Benemérito Cuerpo de Bomberos de la República de Panamá

ANTEPROYECTO No. 049-2021

Tengo a bien informarle sobre la revisión del Anteproyecto No. **049-2021**, este proyecto consta de la construcción de un Local Comercial y Estación de Combustible denominado “Estación Criollo Guabalá”, Propiedad de **Desarrollo Criollo Guabala**, ubicado en Boqui Abajo, Corregimiento de Nancito, Distrito de Remedios, Provincia de Chiriquí, Correspondiente a la Finca No. **464316**. Costo total del Proyecto **B/. 200,000.00**

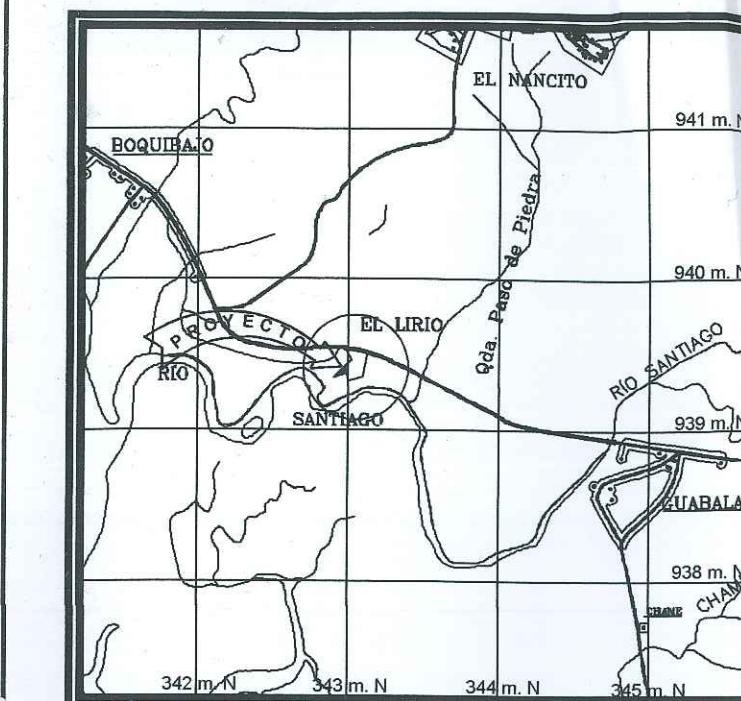
- ESTE PROYECTO UTILIZARÁ (1) TANQUE DE GAS DE 250 Gl.
- UBICAR TANQUE DE GAS EN UN LUGAR ACCESIBLE PARA SU REABASTECIMIENTO.
- TODOS LOS MATERIALES, PAREDES INTERNAS Y EXTERNAS DEBERÁN SER RETAR DANTES AL FUEGO.
- RECOMENDAMOS EL USO DE EXTINTORES EN EL PROYECTO, DEBIDO A LA UBICACIÓN DEL MISMO.
